**IWP Großhofen GmbH & Co KG;
Windpark Großhofen II**

**TEILGUTACHTEN
ELEKTROTECHNIK**

Im Auftrag: Amt der NÖ Landesregierung, Abteilung Umwelt- und Anlagenrecht,
WST1-UG-73

Abbildung 3: Einpoliges Schaltbild und elektrotechnische Vorhabens-Abgrenzung Windpark Großhofen II

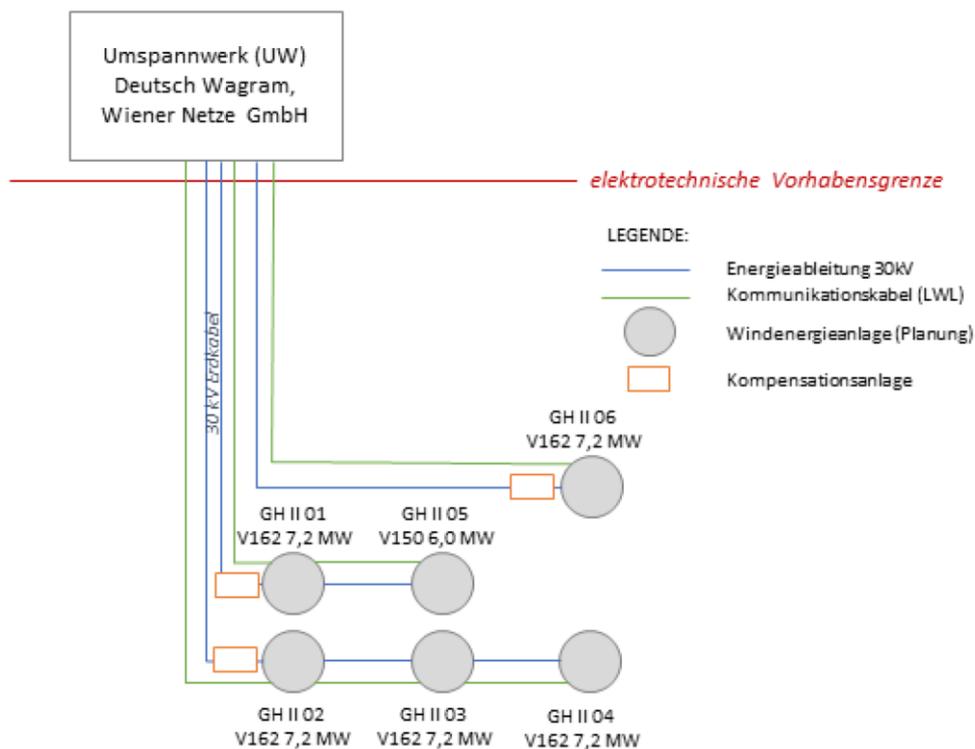
Bei der Kabelverlegung sollen die einschlägigen österreichischen Normen eingehalten werden, insbesondere umfasst dies die OVE E 8120.

Der Windpark soll die Bedingungen der „TOR Erzeuger Typ C“ am Netzanschlusspunkt an den Netzbetreiber einhalten. Dazu sind unter anderem Blindleistungskompensationsanlagen bei den Anlagen GH II 01, GH II 02 und GH II 06 geplant. Diese werden gemäß OVE EN 61936-1, OVE EN 50522 und OVE E 8101 ausgeführt.
